1 変更概要と変更箇所

大井ふ頭その2建材（公共）の岸壁について、水深-5.0mを-6.5mへ増深し、バース数を4から3に変更する。
これに伴い、泊地1.7ha、航路・泊地5.9haを新規に計画する。

【既定計画】

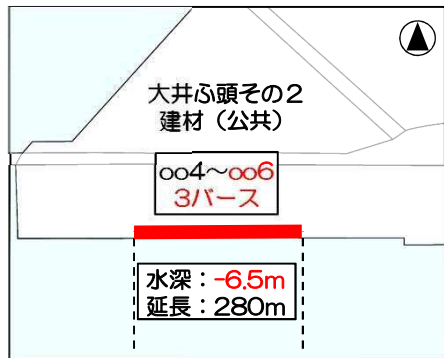
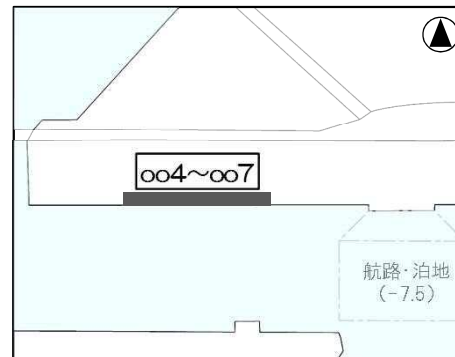
3 公共埠頭計画

岸壁	既定計画			今回計画			変更内容
	水深 (m)	バース数	延長 (m)	水深 (m)	バース数	延長 (m)	
大井ふ頭その2 建材（公共）	-5.0	4	280	-6.5	3	280	・増深 ・バース数変更

5 港湾計画図

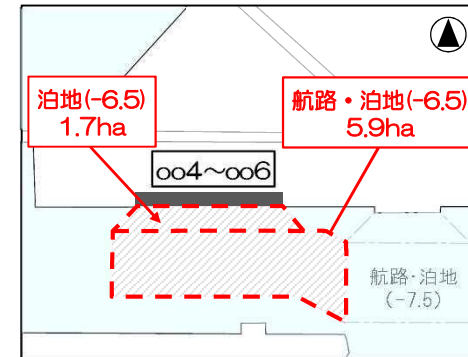
4 水域施設計画

用途	新規計画	
	水深 (m)	面積 (ha)
泊地	-6.5	1.7
航路・泊地	-6.5	5.9

5 港湾計画図

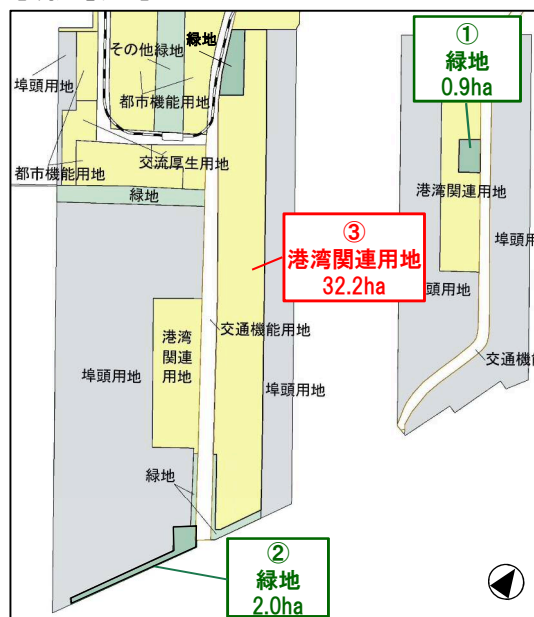
10号地その2ふ頭と13号地の緑地及び港湾関連用地について、土地利用計画の用途を変更する。

既定計画		今回計画	
	用途	面積 (ha)	用途	面積 (ha)
①	緑地	0.9	港湾関連用地	0.9
②	緑地	2.0	緑地	1.7
			埠頭用地	0.3
③	港湾関連用地	32.2	港湾関連用地	31.0
			緑地	1.2

既定計画緑地面積 (ha)	今回計画緑地面積 (ha)
①	0.9	0.0
②	2.0	1.7
③	0.0	1.2
計	2.9	2.9
